## Områdestabilitet Majorstuen

### Kontroll av vurderinger av områdestabilitet iht. NVE 1/2019

Dok.nr.: VI-U-000-RL-0017

Revisjon: 03G

Figur 1. Oversikt over utførte grunnundersøkelser og tolking av borpunkter (hentet fra rapport PF-U-721-RB-0039-04G).

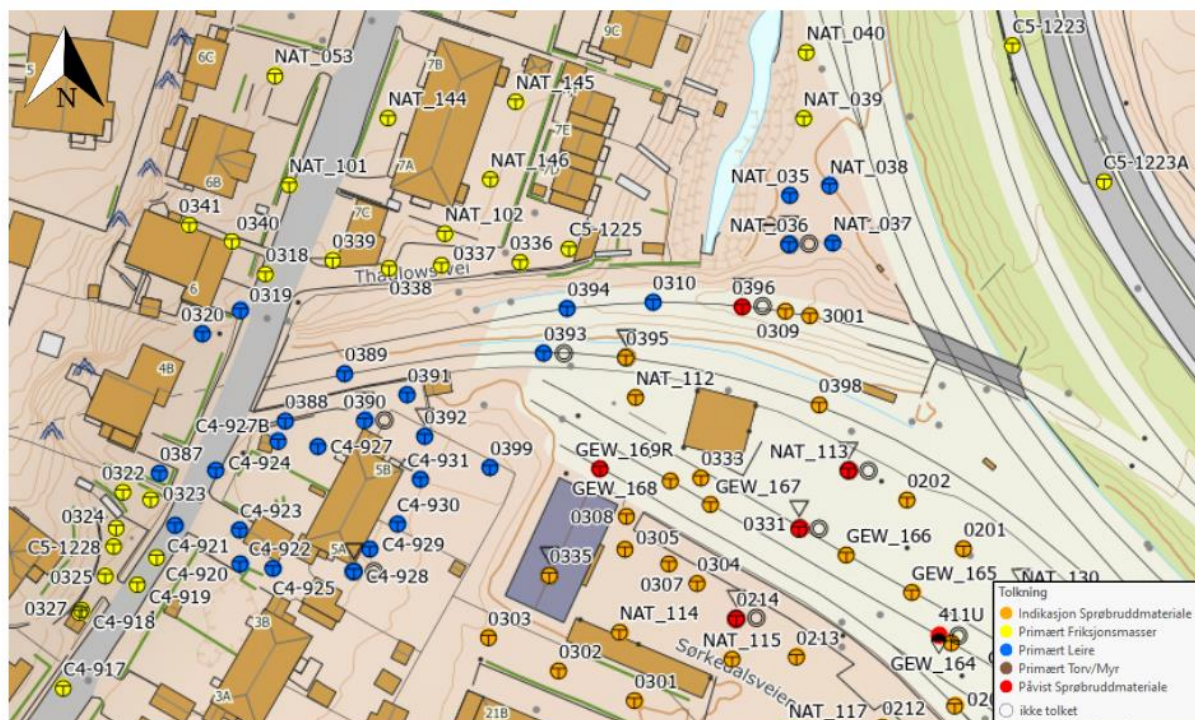
Det ble utført omfattende undersøkelser ved Majorstuen, se Figur 1 for oversikt over utført grunnundersøkelser i planområdet. Totalsonderinger, CPTU's, poseprøver og poretrykksmåler ble brukt for vurdering av områdestabilitet i faresone. PGF har også gjort rede for kvalitet av grunnundersøkelser.

Verkis anser utførte grunnundersøkelser tilstrekkelige for å vurdere fare for skred og for å bestemme parametere for stabilitetsberegninger.
